川内原子力発電所 1号炉及び2号炉
廃棄物搬出設備の設置について
(審査会合における指摘事項に対する回答)

2020年5月18日
九州電力株式会社

審査会合における指摘事項の回答

焼却灰を固型化するプロセス（イメージ）

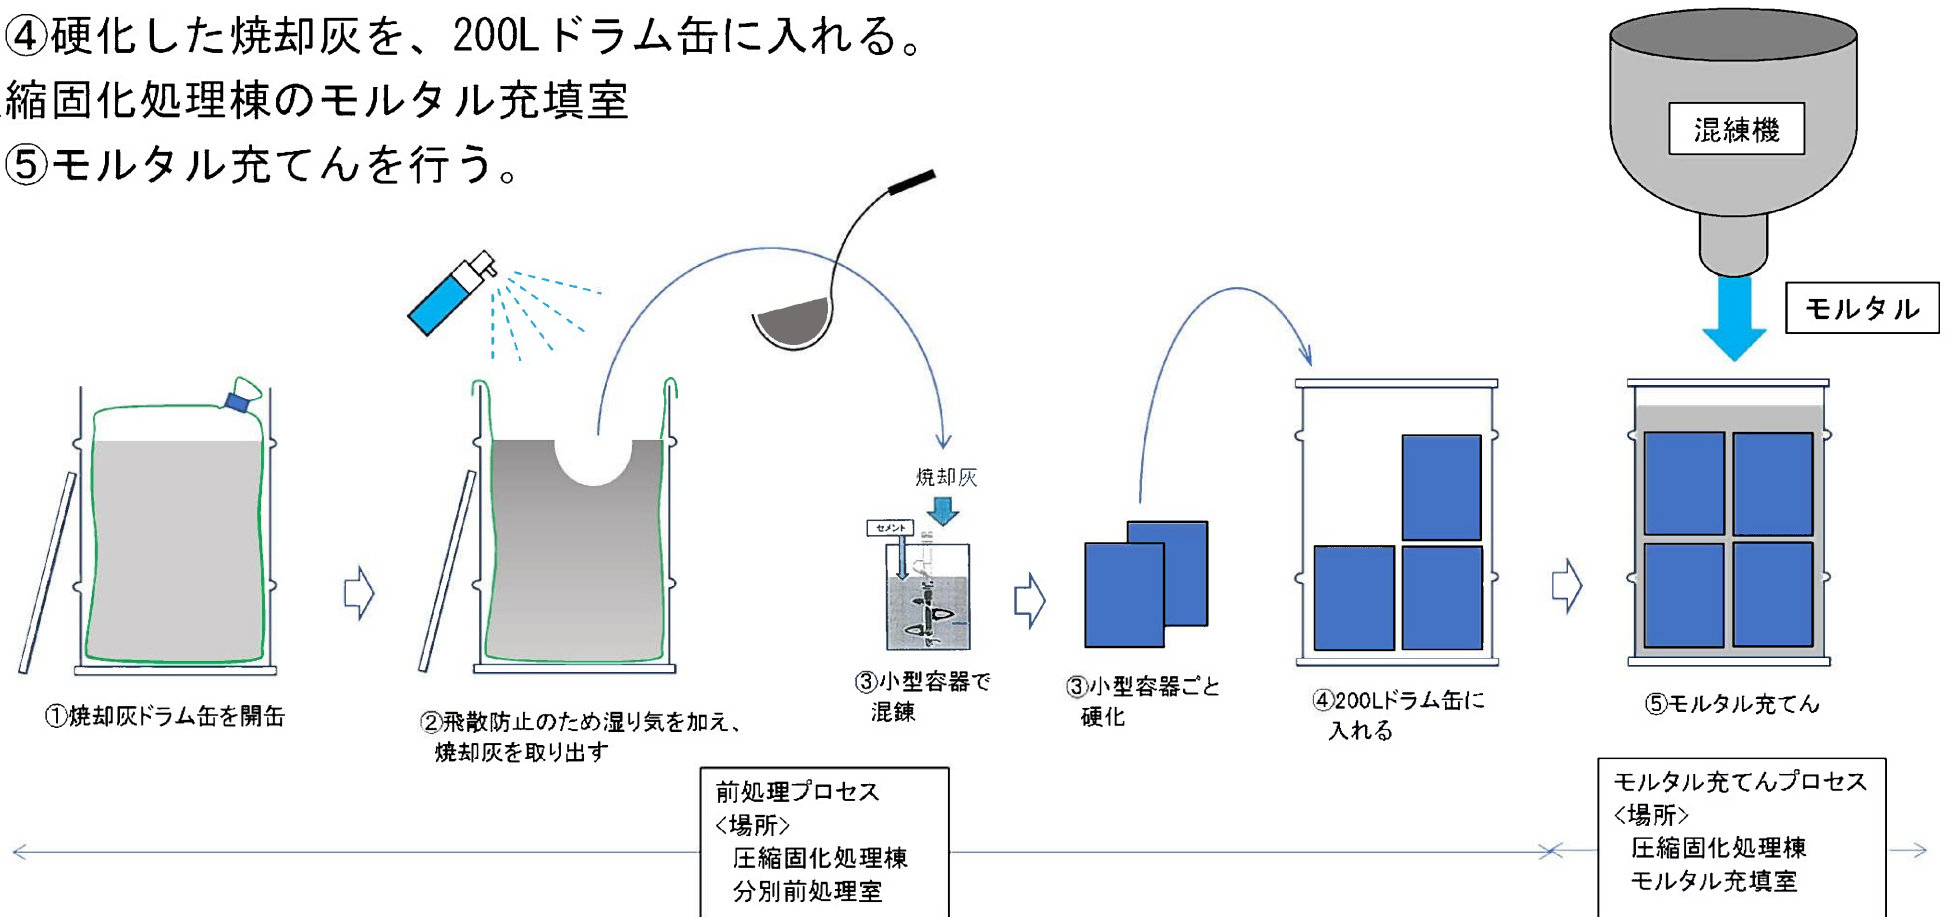
分別前処理として焼却灰を固型化するプロセス（散逸防止等の安全対策含む。）について、整理すること。

焼却灰は、分別前処理過程で塊状に硬化し、その後モルタルで固型化する。
 焼却灰の分別前処理フローは、以下の分別前処理のフローのうち で示す。

- ①焼却灰ドラムを開缶する。
- ②焼却灰ドラムから焼却灰を取り出す。焼却灰の周辺への散逸防止のため、湿り気を加える。
- ③取り出した焼却灰とセメント等を小型容器に入れ、混練機で練り混ぜ、小型容器ごと硬化する。
- ④硬化した焼却灰を、200Lドラム缶に入れる。

前処理時（焼却灰）の飛散防止対策（イメージ）

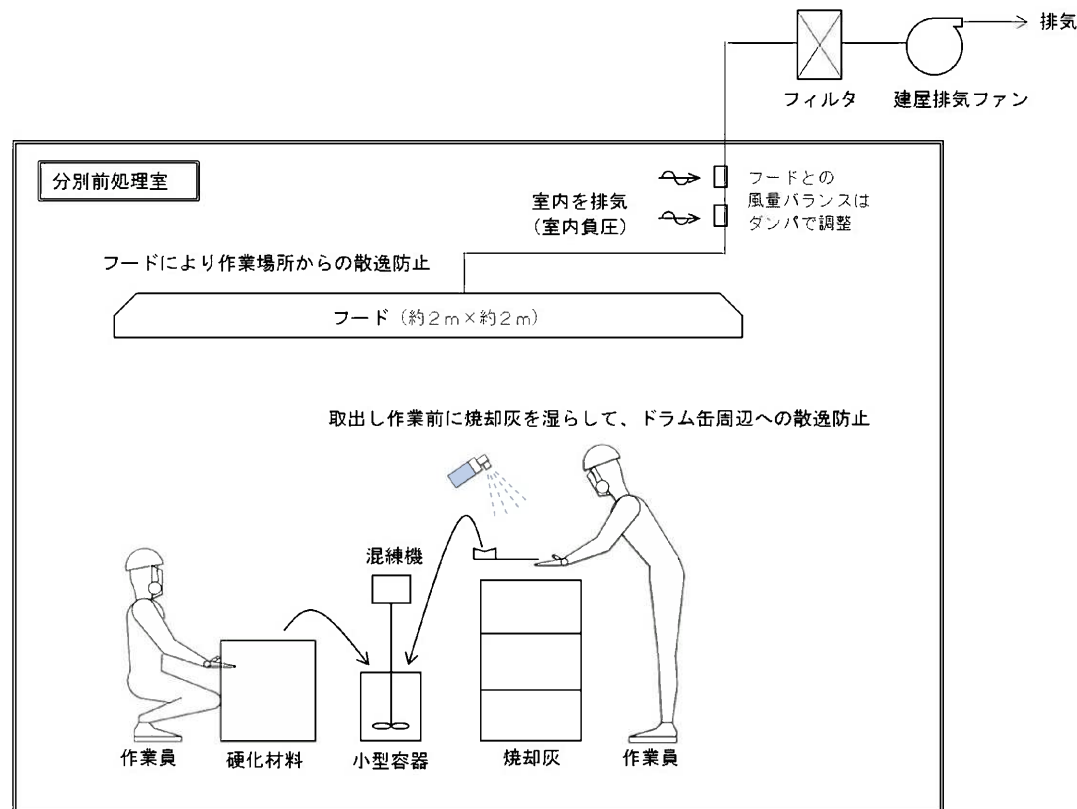
○回 答（分別前処理時（焼却灰）の放射性物質の散逸防止対策）

- ・ ドラム缶は分別前処理室内で開缶作業を実施する。
- ・ 分別前処理室は、建屋排気ファンで負圧に維持し、室外への放射性物質の散逸防止を行う。
- ・ 焼却灰は砂状のため飛散し難いが、ドラム缶から取り出す際は、湿り気を加えることで、ドラム缶周辺への焼却灰の散逸防止を行う。
- ・ 焼却灰取出し作業時はフードにより排気することで、作業場所外への焼却灰の散逸防止を行う。
- ・ ドラム缶を分別前処理室から運搬する際は、蓋をして放射性物質の散逸防止を行う。

前処理（切断）時の飛散防止対策（イメージ）

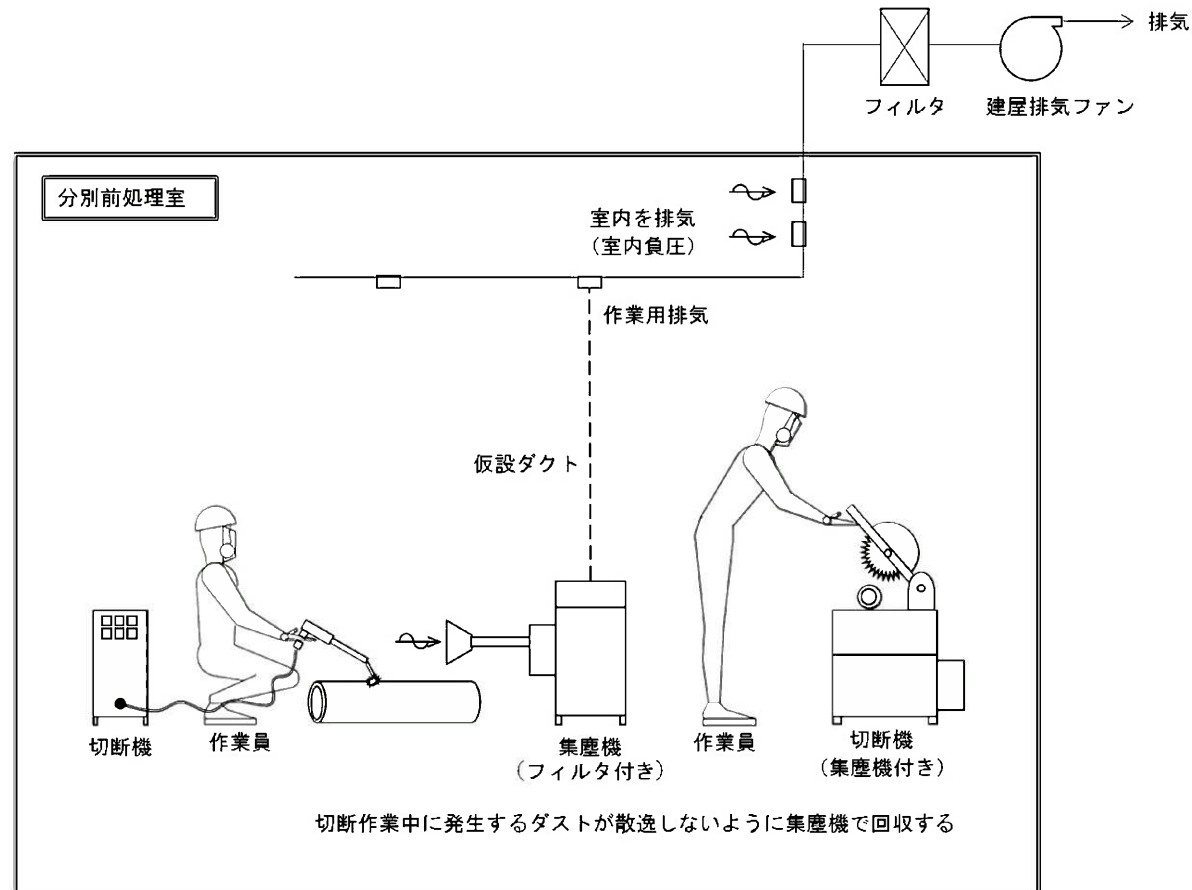
○回 答（分別前処理時（切断）の放射性物質の散逸防止対策）

- ・ ドラム缶は分別前処理室内で開缶作業を実施する。
- ・ 分別前処理室は、建屋排気ファンで負圧に維持し、室外への放射性物質の散逸防止を行う。
- ・ ドラム缶を分別前処理室から運搬する際は、蓋をして放射性物質の散逸防止を行う。
- ・ 金属等の切断作業に伴って発生する粉塵は、集塵機で回収する。

【平面図】

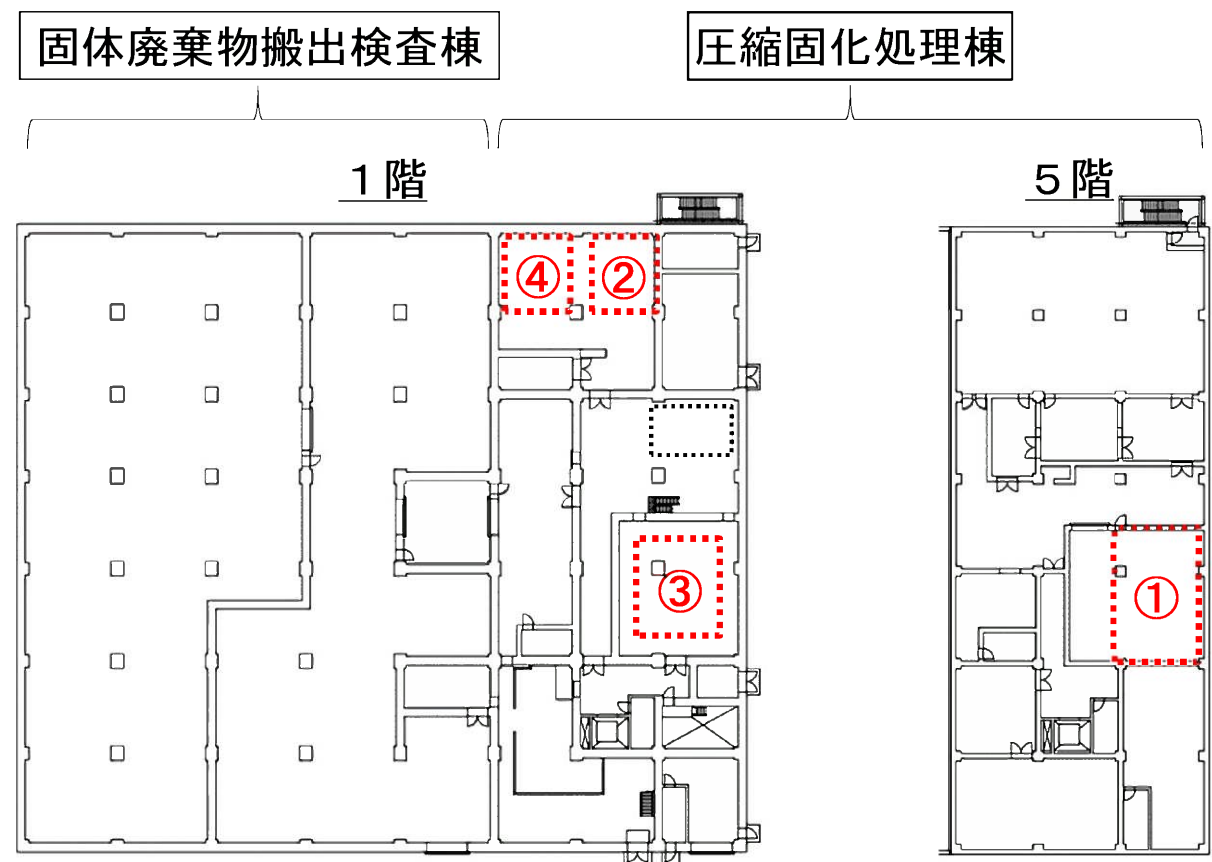
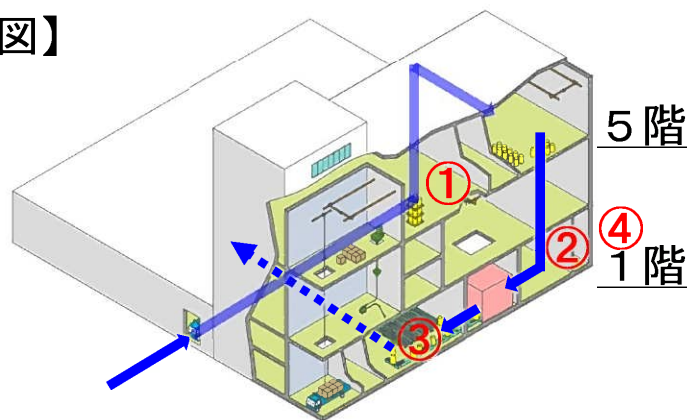
圧縮固化処理棟内のドラム缶の一時仮置きエリア、一時仮置き期間について整理すること。

圧縮固化処理棟内は、4つの一時仮置きエリアがある。

- ①処理前ドラム缶保管エリア
- ②モルタル充てん前保管エリア
- ③モルタル充てん室
- ④モルタル養生エリア
